CITTA' DI MELENDUGNO
Provincia di Lecce

OGGETTO: [Codice identificativo procedimento ID_VIP:3559]

Istanza di verifica di assoggettabilità a VIA relativa ai progetti di realizzazione del micro tunnel all'approdo del metanodotto TAP nel Comune di Melendugno, presentata in ottemperanza alla prescrizione A.5) del D.M. 0000223 del 01.09.2014 come modificato dal D.M. 0000072 del 16.04.2015. Trasmissione Osservazioni.

Osservazioni del Comune di Melendugno Riguardo la Prescrizione A.5 del DM 223 del 11.09.2014

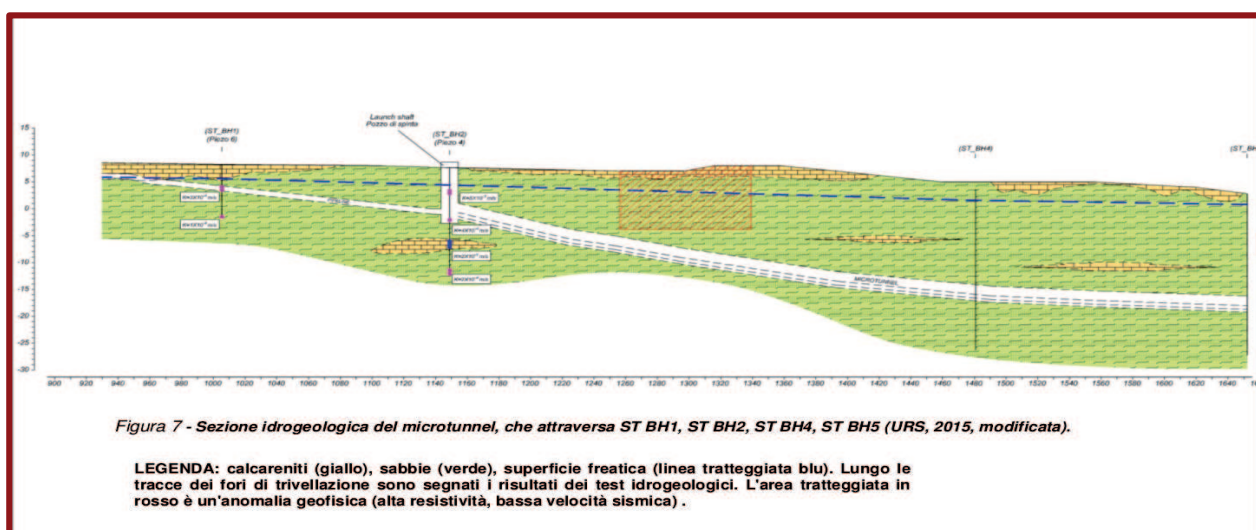
Analizzando la documentazione sulle indagini geologiche eseguite nell'area interessata dal micro tunnel, si sottolinea che fino a ~30 m di profondità (limite massimo raggiunto dai carotaggi eseguiti) si è rilevata la presenza di solo sabbia e acqua, rendendo quindi problematica l'analisi circa la stabilità dell'intera opera, come riportato nella figura seguente (SAIPEM 2015). In tale situazione e considerando che l'intera catenaria dei conci non è fissata con legature tra i conci, ma questi sono solo tenuti aderenti gli uni agli altri solamente dalla spinta a pressione, non sembra adeguatamente garantita la stabilità complessiva dell'opera a lungo termine.

Nel documento (SAIPEM 2017b, 10) si trovano i calcoli strutturali però riferiti principalmente alla verifica di resistenza dei singoli conci. Non sembra vengano prese in considerazione le spinte idrostatiche dovute alla massiccia quantità di acqua che permea il terreno e alla natura del terreno stesso. In pratica non si valuta se, in base a tali dinamiche, l'opera, pozzo di spinta incluso, affonderà o galleggerà, determinando deformazioni della catenaria tali da indurre distacco tra i conci.

Dall'immagine riportata sopra si nota inoltre che il pozzo di spinta e parte del tunnel attraversa la superficie freatica superficiale, ma non viene affrontata la problematica relativa a possibili azioni erosive della stessa sul terreno intorno al manufatto cementizio, con relative valutazioni sulla sua stabilità.

Analisi dettagliata statistica delle correnti e del regime di moto ondoso (A.5.a)

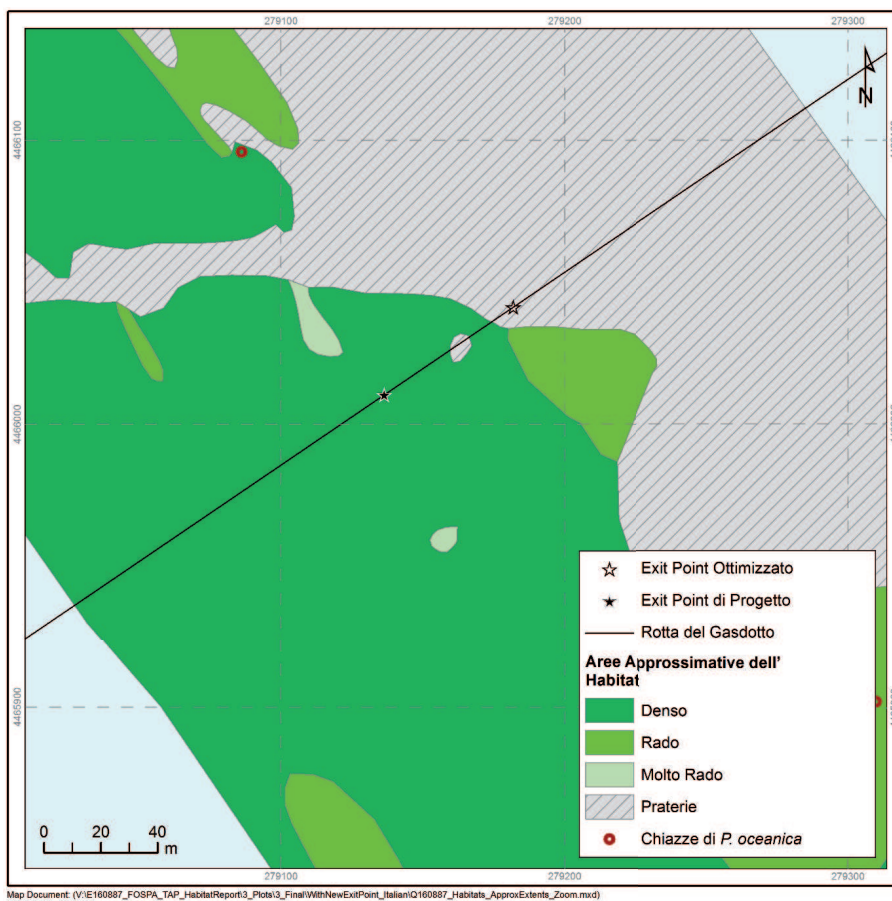
Di tale documentazione richiesta non si trova traccia tra quella depositata dal proponente.

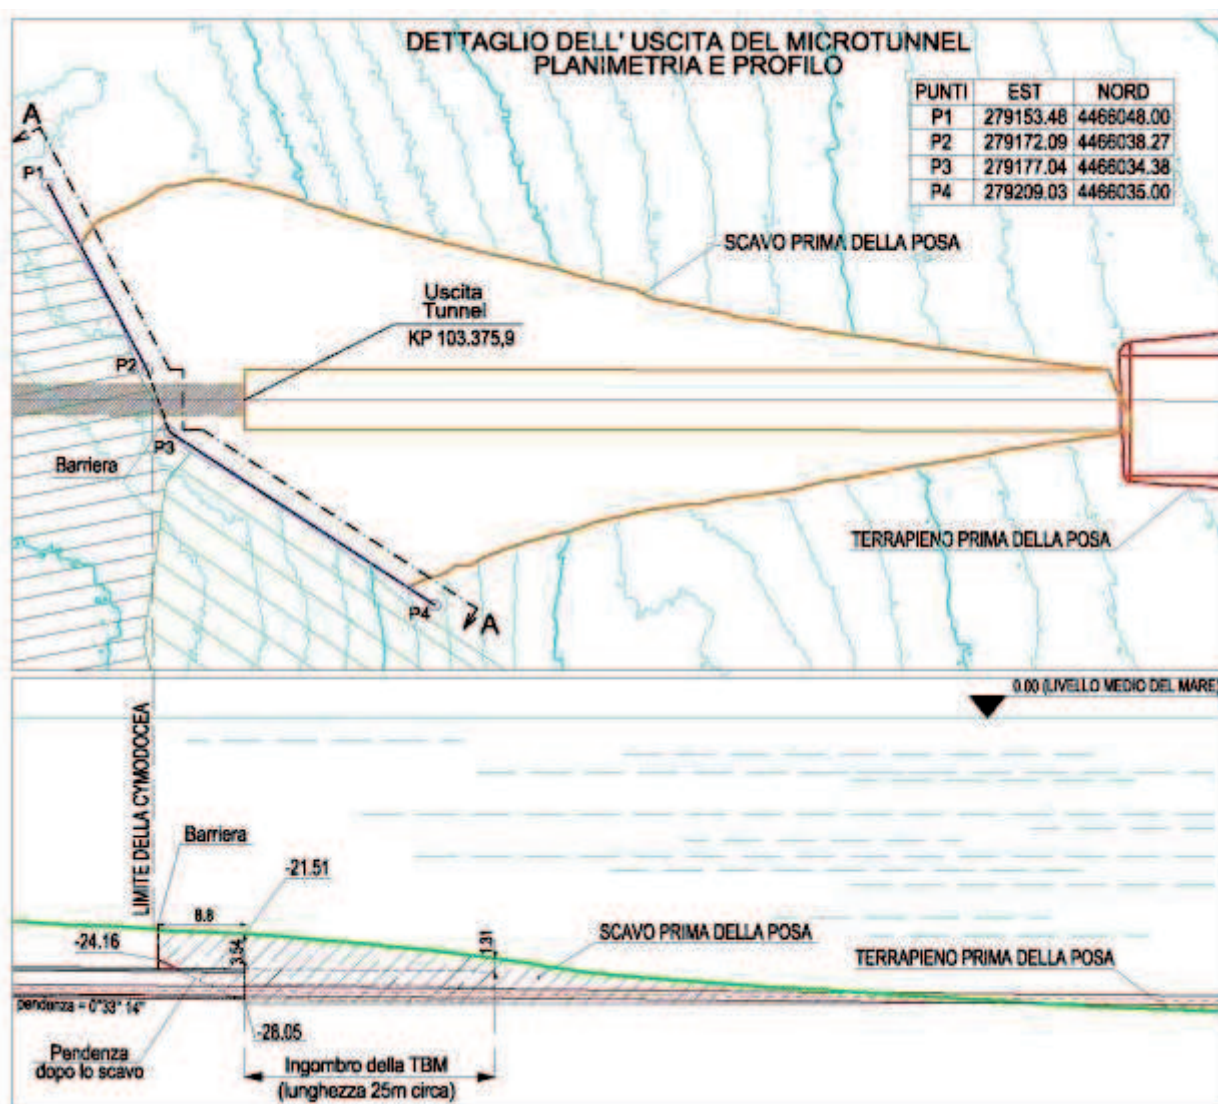
Nel documento esaminato (SAIPEM 2017a) si riporta una lunghezza totale per il micro tunnel di 1540.00 m ponendo quindi l'exit-point off-shore a 8.8 m dal limite della prateria di *Cymodocea Nodosa*, nella direzione verso terra e ad una distanza molto inferiore rispetto alle piante che si trovano lateralmente al tracciato; prateria che, si noti bene, adesso viene descritta densa mentre fino ad ora si parlava di ciuffi sparsi. Tale prateria verrebbe comunque protetta con l'infissione sul fondo marino di palancole, come riportato nelle figure seguenti.

Tale soluzione progettuale è comunque **in contrasto** con la prescrizione A.6b che **impone** l'uscita a mare del micro tunnel **a 50 m** dalle ultime piante di Cymodocea, al fine di tutelarne più efficacemente l'integrità.

Si noti inoltre che la distanza dichiarata di 8.8 m dal limite della prateria viene comunque ulteriormente ridotta nel documento (SAIPEM 2016), dove facendo la banale somma delle lunghezze dei singoli tratti si ha una lunghezza complessiva del micro tunnel di 1531.70 m, portando quindi la distanza dalla Cymodocea a soli 1.3 m.
